BULLETIN DE SERVICE

N° 101-33

PLANEURS SN CENTRAIR
101 tous types "Pégase"

OBJET : S'ASSURER DU BON MONTAGE DES PLAQUES D'AÉROFREINS
DANS LES VOILURES

Croquis N°1 : Cinématique
aérofreins dans voilure
(représentée plaques
d'aérofreins partiellement
sorties)

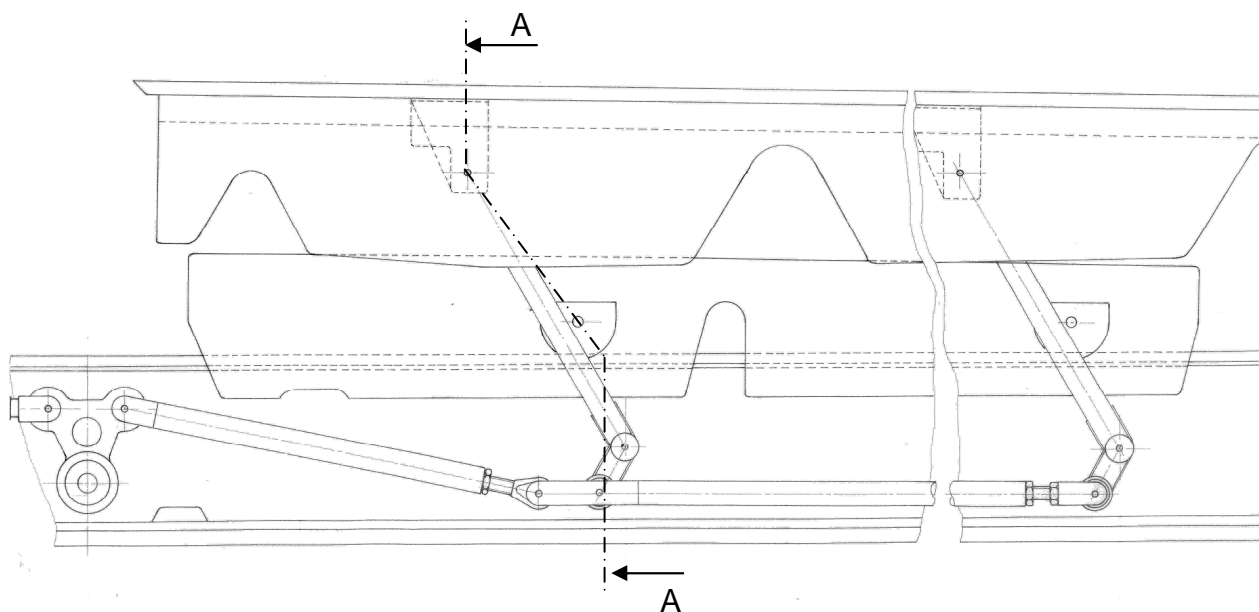
Les plaques d'aérofreins sont installées sur des bras pivotants dans la voilure (voir
croquis N° 1 et 2 pages suivantes).

Croquis N°2 :
section AA du
croquis N°1
(représentée
aérofreins sortis)

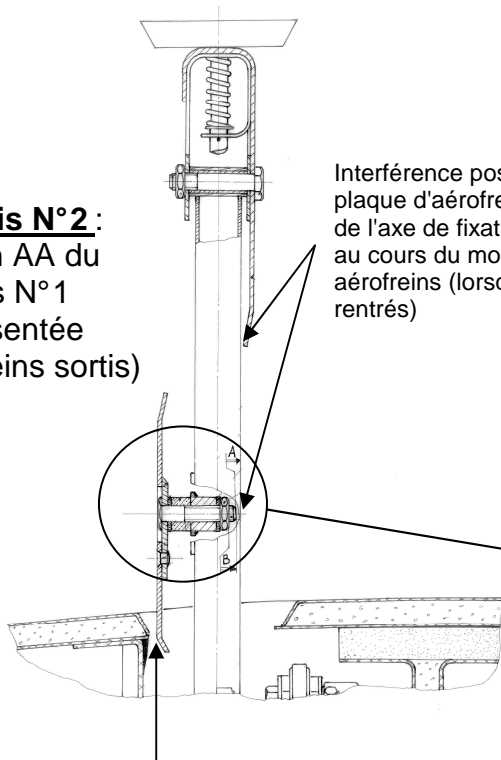
- la structure de la voilure et la plaque inférieure d'aérofrein (cf. croquis N°2)
- le bas de la face avant de la plaque supérieure d'aérofrein et l'extrémité des
axes de fixation de la plaque inférieure (cf. croquis N°2)
- le haut de la plaque inférieure et l'extrémité des 2 axes de fixation de la
plaque supérieure (cf. croquis N°4)

Jeu entre structure aile
et plaque inférieure
d'aérofreins

Interférence possible entre le bas de la
plaque d'aérofrein supérieure et l'extrémité
de l'axe de fixation de la plaque inférieure
au cours du mouvement de rentrée des
aérofreins (lorsque aérofreins à moitié
rentrés)

- Point 1: la présence de jeux suffisants de fonctionnement entre la plaque inférieure aérofreins et la structure de l'aile (voir croquis N°2)
- Point 2: les valeurs des cotes B (voir croquis N°3, dépassement vis par rapport à contre-écrou) qui doit être d'au moins 1.5mm et la cote A qui doit être supérieure à 0.6mm (risque d'interférence avec le bord inférieur de la plaque aérofreins supérieure).
- Point 3: la présence de jeu entre le haut de la plaque inférieure aérofreins et l'extrémité de l'axe de fixation de la plaque supérieure (cf. croquis N°4)

En cas de non-respect d'un jeu satisfaisant, vérifier le serrage des 2 écrous de fixation de la plaque inférieure (cf. croquis N°3) et d'éventuelles déformations de la plaque inférieure aérofreins Remédier aux éventuels défauts constatés

Croquis N°3 : détail
montage axe plaque
inférieure d'aérofreins

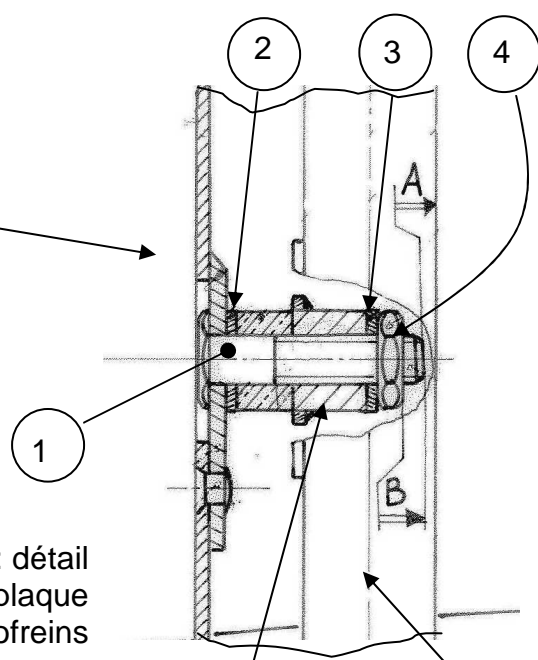
Nota: le serrage de l'axe rep. 1 doit être modéré. Il ne doit pas amener de frottement excessif dans le mouvement de pivotement des bras d'aérofreins. Il doit toutefois être suffisant pour que la plaque aérofreins soit correctement guidée (ne doit pas pouvoir s'incliner par rapport au bras d'aérofreins). Le contre-écrou rep. 4 (monté avec du Loctite "Frein filet moyen" réf. 243) sert à bloquer en position l'axe N°1.

En cas de non-respect de ces valeurs, le planeur doit être remis en conditions de vol par mise en conformité du montage des axes de plaques inférieures aérofreins avec le croquis N°3.

Les vis rep. 1 du croquis 3 doivent avoir une longueur totale sous tête de 26.5mm. Si les vis présentes sur le planeur ont une longueur différente, elles doivent être remplacées par des vis réf. SY856A.

La rondelle rep. 2 (réf. SN CENTRAIR 400126) du croquis N°3 est optionnelle et permet de modifier le jeu entre la plaque d'aérofrein inférieure et la structure de la voilure ainsi que la longueur libre de la vis derrière le contre-écrou rep. 4 (voir croquis N° 3). Elle peut être supprimée en cas de besoin pour modifier les jeux ci-dessus.

Il peut être nécessaire de chanfreiner légèrement la rondelle N° 3 (réf. SN CENTRAIR 400126) pour supprimer l'interférence éventuelle entre cette rondelle et la soudure de la bague taraudée support d'axe avec le tube du bras aérofreins

L'écrou N° 4 doit être remplacé par un écrou neuf à chaque démontage de celui-ci (écrou réf. SN CENTRAIR 400030). Il doit être remonté avec utilisation de Loctite "Frein filet moyen" réf. 243.

Croquis N°4 : section AA du croquis N°1 (représentée aérofreins au 2/3 rentrés)

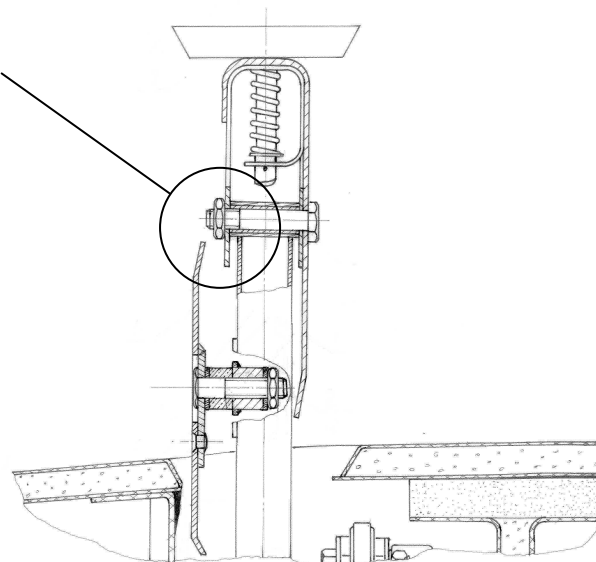
Interférence possible entre le haut de la plaque inférieure d'aérofreins et l'extrémité de l'axe de fixation de la plaque supérieure au cours du mouvement de rentrée des aérofreins (lorsque aérofreins au 2/3 rentrés)

En cas de non-respect d'un jeu satisfaisant, vérifier le serrage des 2 écrous de fixation de la plaque inférieure (cf. croquis N°3) et d'éventuelles déformations de la plaque inférieure aérofreins Remédier aux éventuels défauts constatés
